| 施設名  | 亀岡園部線       |
| 提案区分 | 安心・安全整備     |
| 提案箇所 | 亀岡市千歳町千歳 横井 |
| 提案内容 | 舗装修繕        |

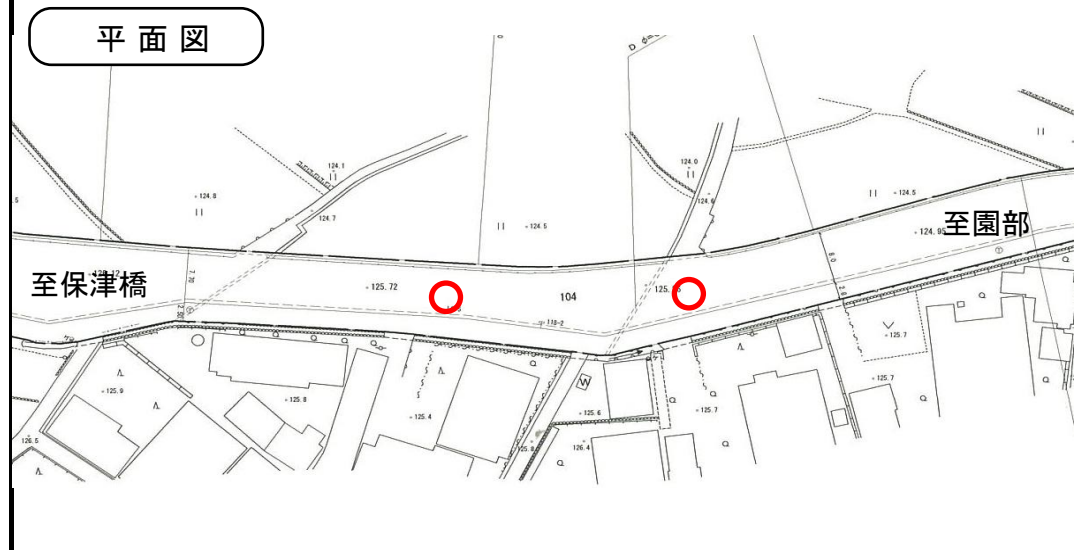
現在の状況  
 占用工作物である亀岡市の下水道マンホールが、最大3cm舗装面から突出しており、段差が生じ、車両通行時に音、振動が著しい。

| 審査結果 | 実施しない<br>(下水(マンホール)の占有者(亀岡市)で実施) |

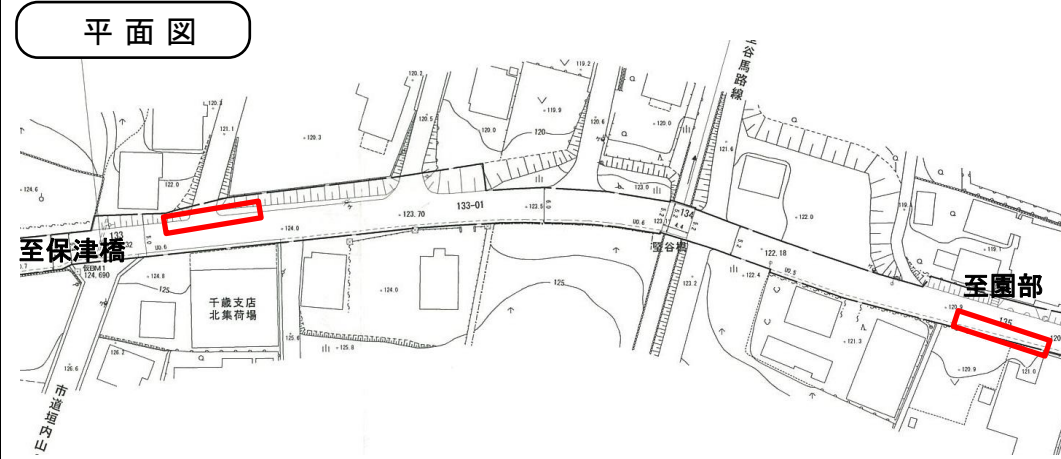
| 提案内容  | 速度抑制標示                                    |
| 現在の状況 | 提案箇所は、幅員が狭く見通しが悪い。現地にカーブミラー、速度抑制を促す施設はない。 |

審査結果

実施

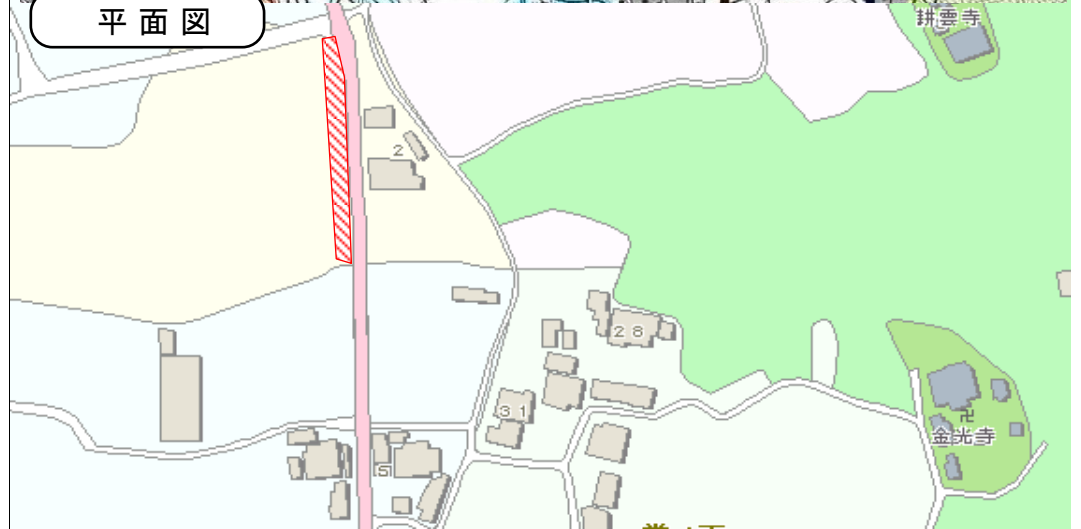
| 提案内容 | 防草シート設置                         |

現在の状況  
提案箇所は、5m程度の道路法面で雑草が繁茂している。視距が確保できない道路との交差点部のみ防草シートが設置されている。その他の区間は設置されていない。

審査結果  
実施しない (防草シートは視距確保のため、交差点部を中心に設置しているため。)

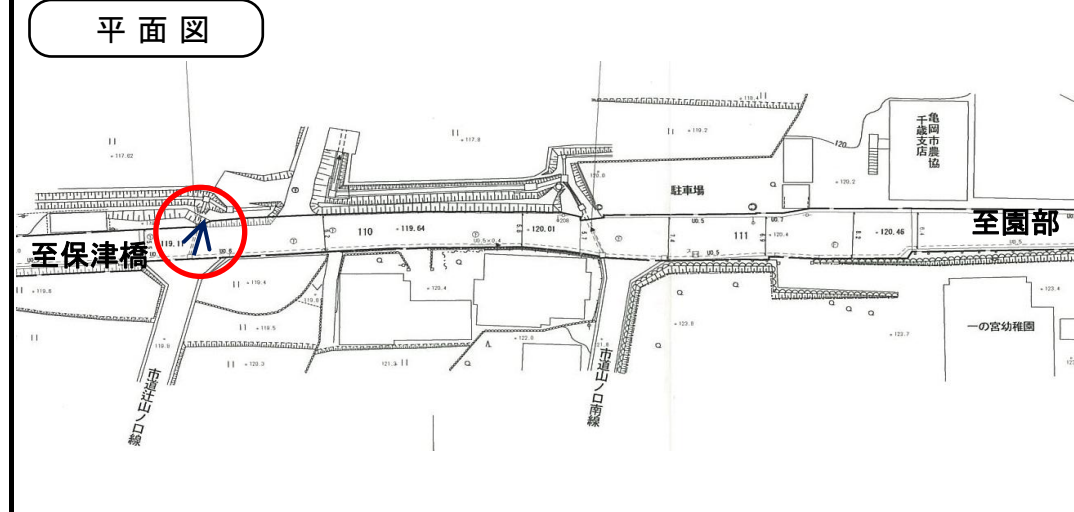
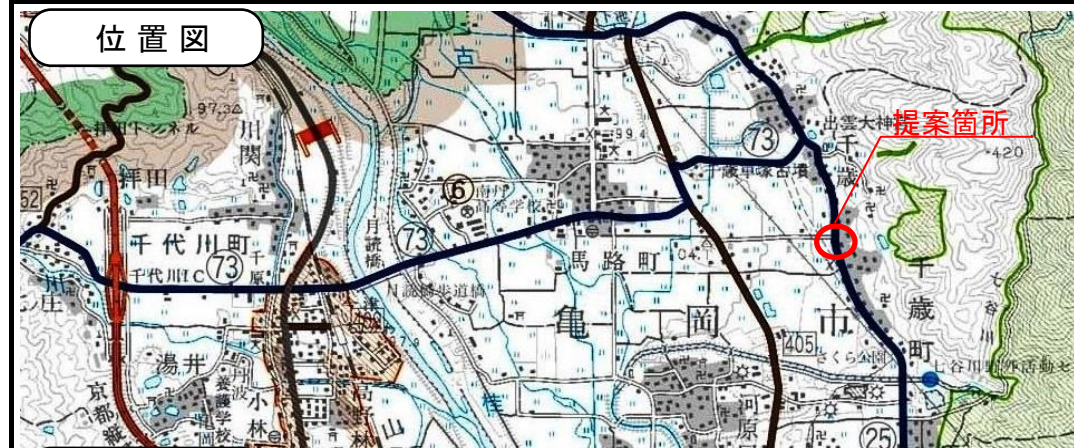
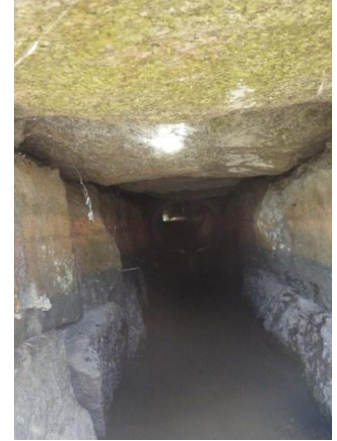
| 提案内容 | 横断水路改修    |

現在の状況 道路横断管が出口付近で破損しており、縦水路に水が乗らず水路の下に水が回っている。

出口のU字側溝に流れていない

審査結果

実施

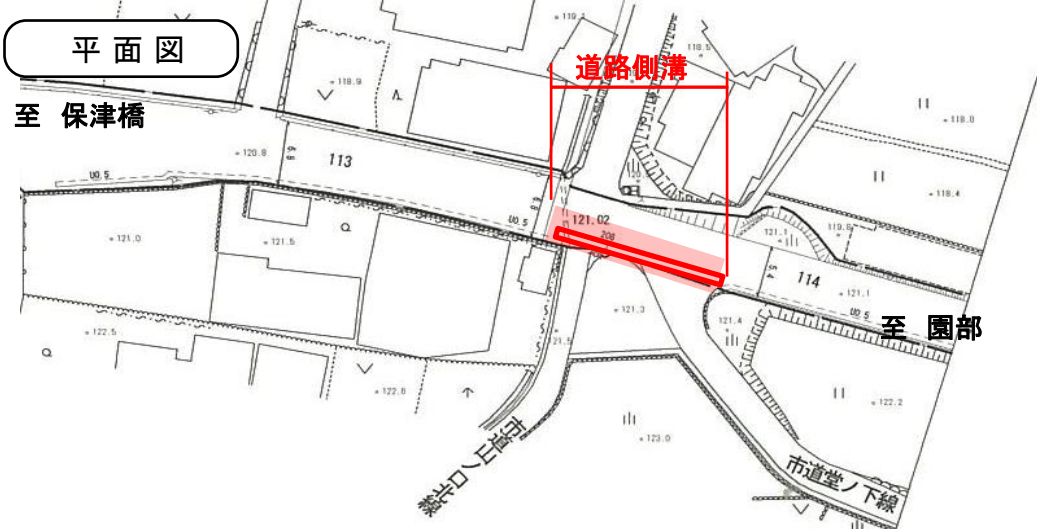
| 提案内容 | 側溝整備      |

現在の状況  
市道斜面から流入する雨水が、府道亀岡園部線路面を横断して、対側の家屋に流れ込む恐れがある。また、府道に雨水が滞留する。

審査結果

実施

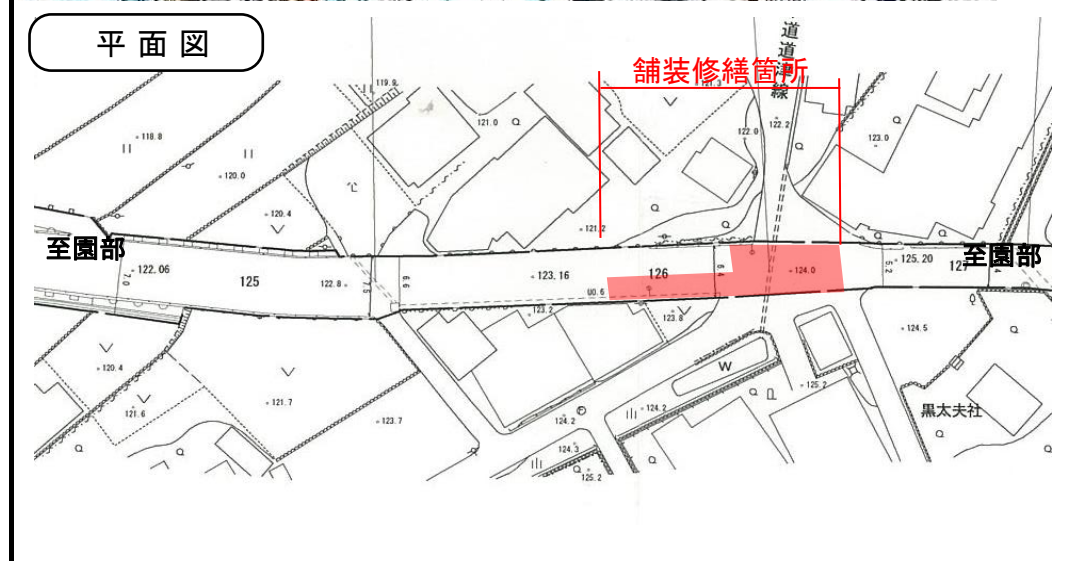
| 提案内容 | 舗装修繕     |

現在の状況  
マンホール付近で最大5cmの段差があり周辺でも路面にクラックや段差が見られる。

審査結果

実施

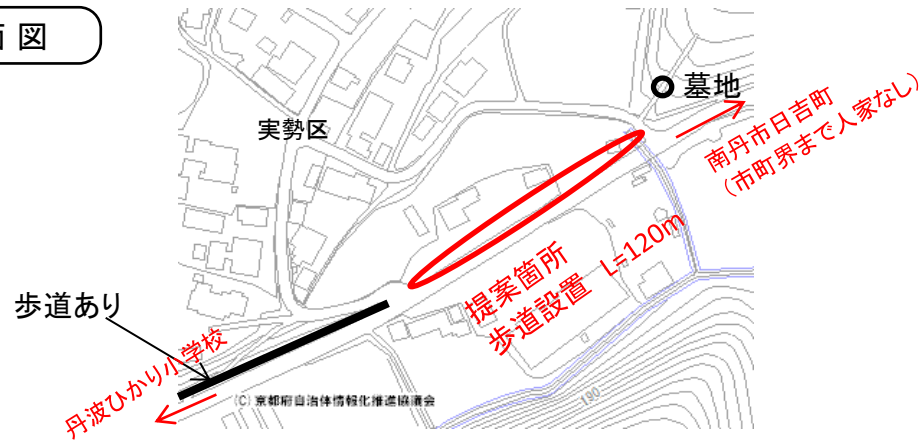
| 提案内容  | 歩道設置   |
| 現在の状況 | 通学路ではない。<br>2車線道路で歩道なし。提案区間両端に集落からの町道接続。<br>府道自動車交通量は、H27交通センサス:2,258台/24h(両方向)。 |

審査結果

実施しない  
(通学路ではなく、歩道設置の必要性が低いため。)
